宝清县鑫达煤矿
水文地质类型划分报告

《宝清县鑫达煤矿水文地质类型划分报告》

专家评审意见

图 1.1.1 交通位置示意图

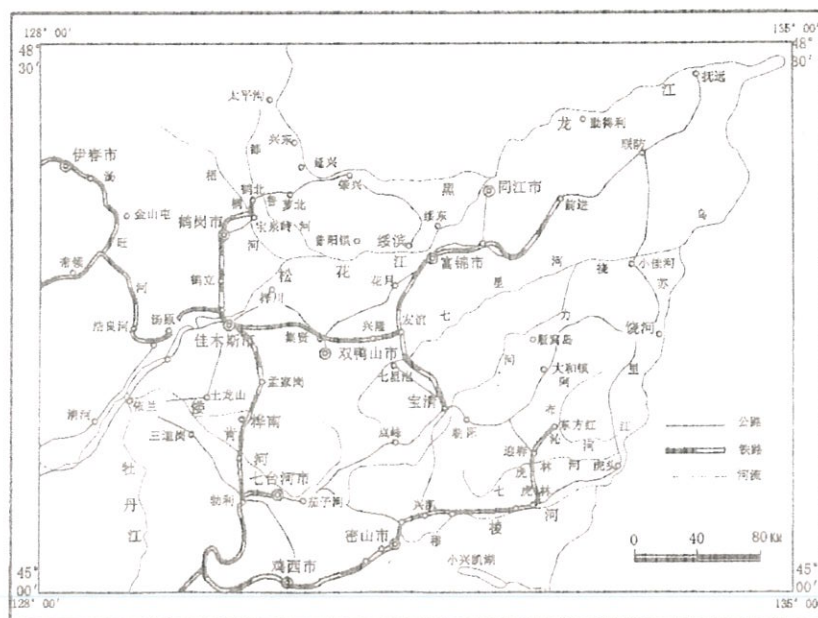
(1) P1 页 报告第一章应增加目的、任务、依据 ; 位置及交通中的《交通位置图》应为 1-1-1。
